品番	SS 61BFKF	品名	寒冷地用防露式手洗付密結形ロータンク	1 / 4
----	-----------	----	--------------------	-------

■互換性に関する注意情報

件名 タンク整流ジャバラについて

タンクふた底の違い

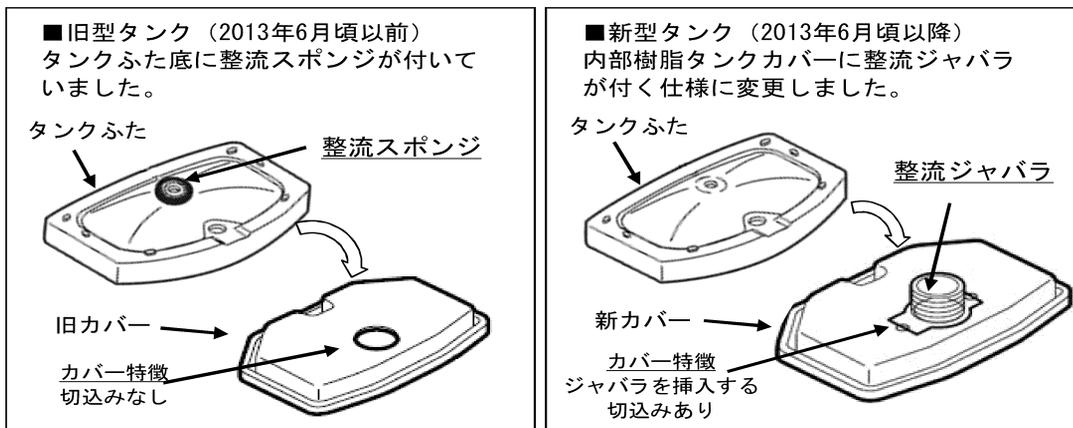
■対象製品のタンクふたには、ふた底に整流スポンジが付いているものと、付いていないものがあります。2013年6月頃から順次整流ジャバラ式に切り替えられています。(新旧でカバー形状は異なりますが、整流ジャバラのみの取り替えは可能です)

- 現行製品は整流ジャバラ式に切り替わっていますので、整流スポンジは付いていません。
- 現在のタンクふた、陶器タンク式、内部樹脂タンク式、内部樹脂カバーのみの補修品には、整流ジャバラが付いていますので、補修の際、タンクふた底に整流スポンジが付いている場合は、はがして整流ジャバラ式に切り替えてください。
- 整流スポンジを付けたまま整流ジャバラ仕様のカバーを付けると、ふたが浮いてがたつきや漏水の原因となりますので、必ず整流スポンジは、はがしてください。
- 既に整流ジャバラが付いている製品に対して、補修品を手配すると整流ジャバラがだぶる場合があります。その場合は破棄ください。
